SOLAIZE – Rhône

Enquête publique conjointe (déclaration d'utilité publique et enquête parcellaire) Projet de requalification de voirie

RAPPORT D'ENQUETE PUBLIQUE CONJOINTE

Enquête publique conjointe en vue de la requalification de la rue Chantabeau, la rue du novembre 1918 et de la route de Feyzin.

1. Un trottoir sur le côté est de la rue Chantebeau ?

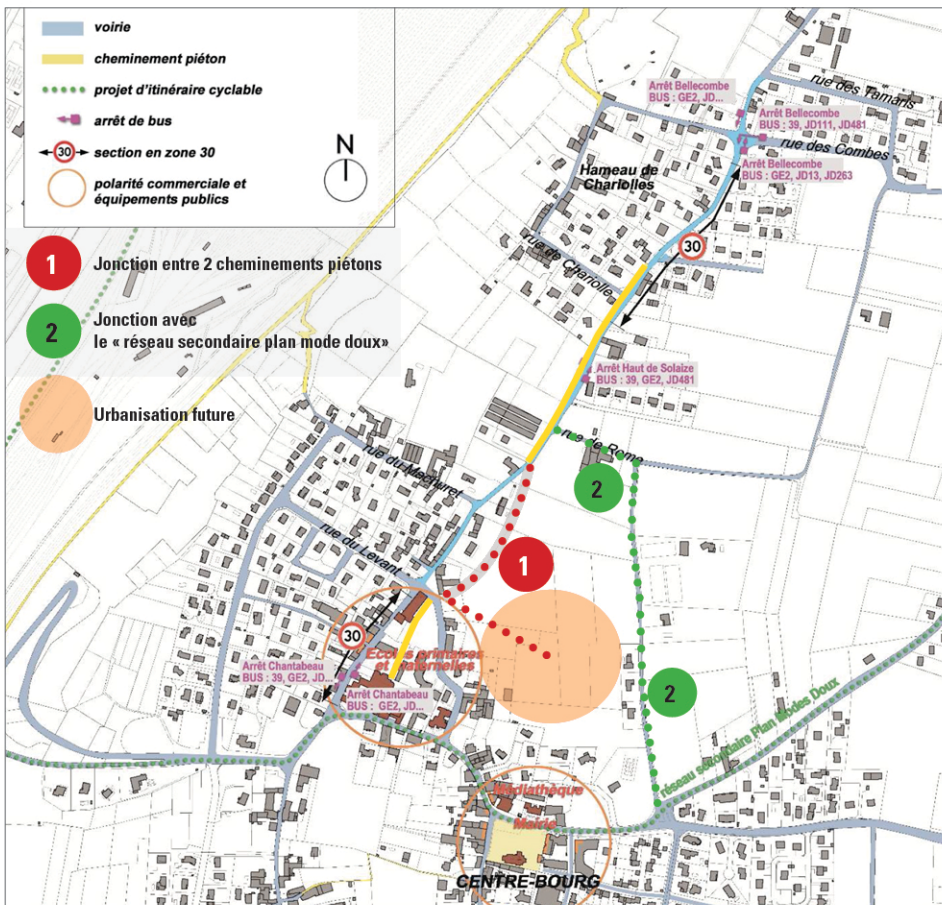
La voie verte serait remplacée par un trottoir de largeur suffisante pour les piétons et les enfants (comme au nord), les cyclistes confirmés s'insérant dans le flux d'une circulation à 30 km/h ou empruntant à l'est la rue de Rome.

Le trottoir serait positionné à l'est de la rue Chantebeau depuis la rue de Rome.

<p>18. Le trottoir ne pourrait-il pas être positionné en partie Est dans le secteur le plus contraint où les habitations perdent le plus de recul par rapport à la circulation automobile et où les habitations du côté Ouest n'ouvrent pas sur la voie ?</p> <p>19. Cette hypothèse ne sécuriserait-elle pas d'avantage les enfants dans leur itinéraire vers</p>	<p>18. Cette modification du projet a été étudiée et n'est techniquement pas réalisable dans les emprises disponibles et compte tenu des contraintes financières du projet.</p> <p>19. Voir réponse ci-avant</p>

Fond de plan : « Schéma des itinéraires modes doux existants et en projet » (dossier de consultation novembre 2018, p. 9)

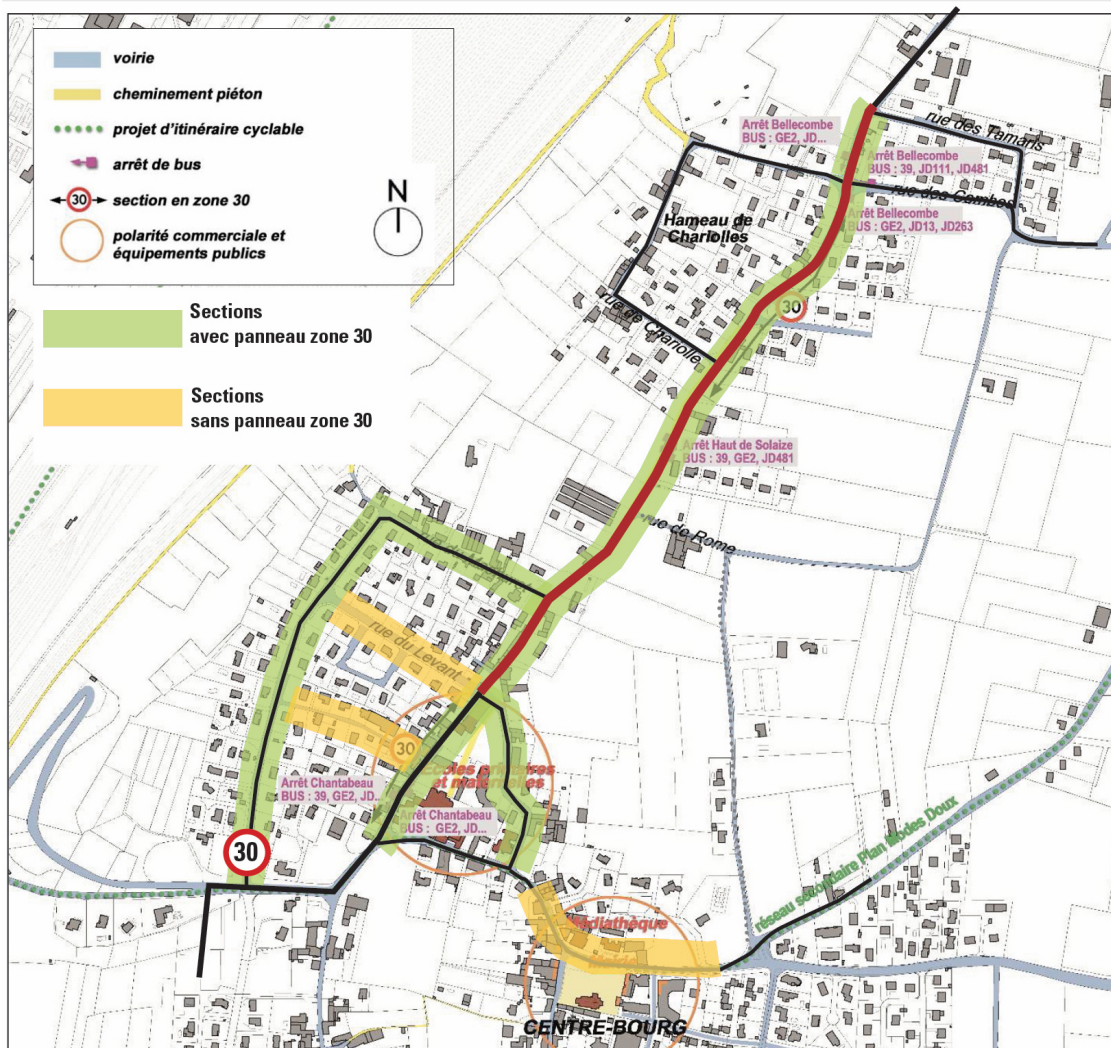
L'expression est utilisée à plusieurs reprises pour justifier le projet. Sont identifiés à l'origine de ce sentiment la configuration routière, le non respect du code de la route, des alternats et de la zone 30, mais avant tout la présence des murs, soutien des sols ou murs du bâti en bordure de la rue Chantabeau, partie constitutive de l'ancien centre.

En l'absence d'accidents répertoriés sur cet axe (certes ils peuvent se produire un jour), ce sentiment est-il d'abord celui des automobilistes ou des piétons ? Les deux sont cités.

Ne faudrait-t-il pas, pour la lisibilité d'ensemble prévoir une stratégie d'ensemble : établir un schéma d'implantation des panneaux d'entrée et de sortie de zone 30, à la fois sur l'axe du projet et sur les rues adjacentes, et accompagner ces dispositions nouvelles par une campagne d'information à une échelle pertinente dans la mesure où ces dispositions ne concerneront pas seulement les habitants de Solaize ?
